Le **24 AOÛT 2015**

Nos réf : EE- 1044 -15

Avis de l'autorité environnementale sur le projet d'aménagement d'un parcours sportif et d'un arboretum sur la commune de Moissy-Cramayel dans le département de la Seine et Marne

Source : étude d'impact

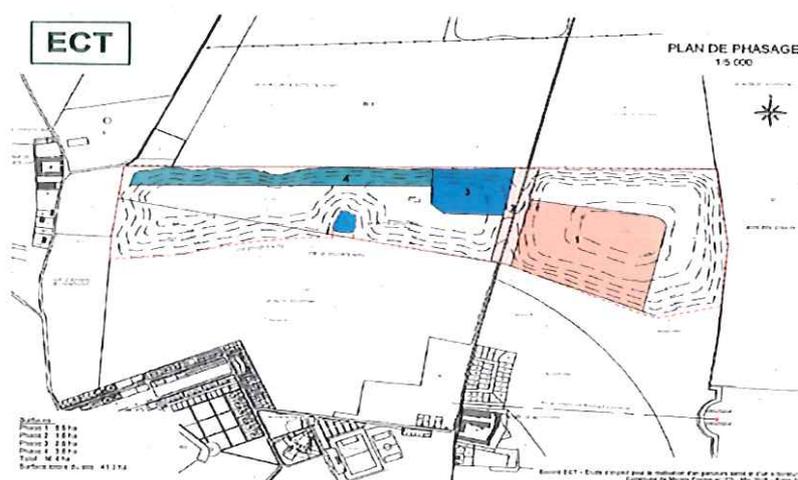
Le projet d'aménagement modifie les nivellements prévus par les autorisations des deux anciennes ISDI, le profil est repris afin d'adoucir les pentes entre les buttes d'Egrenay et de Noisement, et inclut le chemin communal les séparant actuellement.

L'autorité environnementale remarque que ce projet prête à interrogation. Des clarifications doivent être apportées sur ce qui est présenté. S'agit-il d'un nouveau projet d'ISDI dont la finalisation serait l'aménagement paysager évoqué par l'étude d'impact ou s'agit-il d'un aménagement paysager dont les travaux nécessitent un apport important de remblais ?

Dans ce contexte l'autorité environnementale recommande au porteur de projet de justifier son programme d'aménagement, les buttes actuelles pouvant être remodelées en diminuant leurs pentes pour une même finalité sans nécessiter d'exhaussement des buttes et du chemin communal les séparant. Les autorisations accordées pour les deux anciennes ISDI prévoyaient déjà une partie de l'aménagement mais n'incluaient ni la phase 2 (remblaiement de la route

Source : cartographie Carmen de la DRIEE

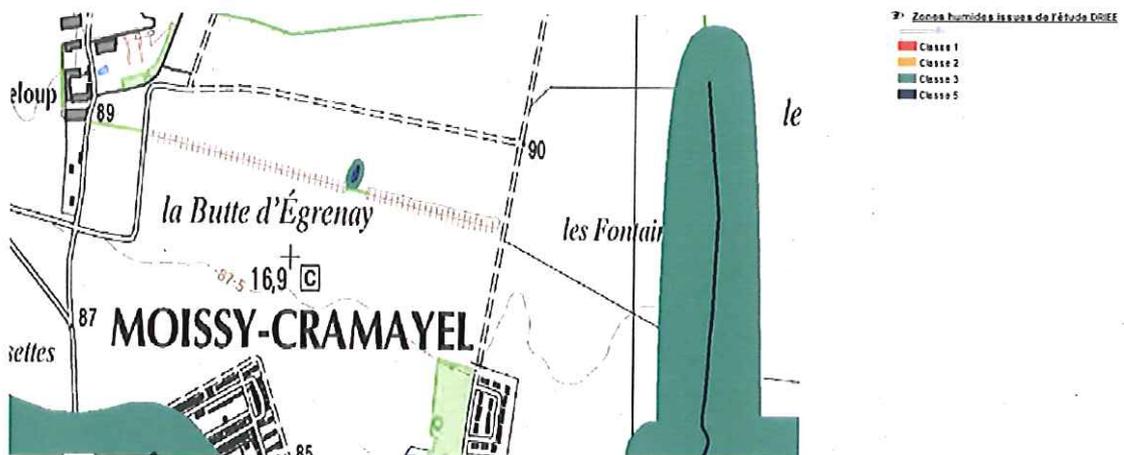
Pour ce qui concerne les zones humides, le dossier ne mentionne pas que la mare « pédagogique » est de classe 3 et 5 (cf cartographie Carmen de la DRIEE). Le dossier mentionne que la zone à l'est de l'ISDI de Noisement, est classée 3, alors que cette même cartographie la note comme étant classée 3 et 5 (présence du ruisseau temporaire). Le dossier précise qu'une étude a démontré que la zone directement à l'est de la butte, ne possède pas les caractéristiques d'une zone humide. Des précisions sur les caractéristiques de la mare et du ruisseau temporaire sont attendues pour étayer cette affirmation.
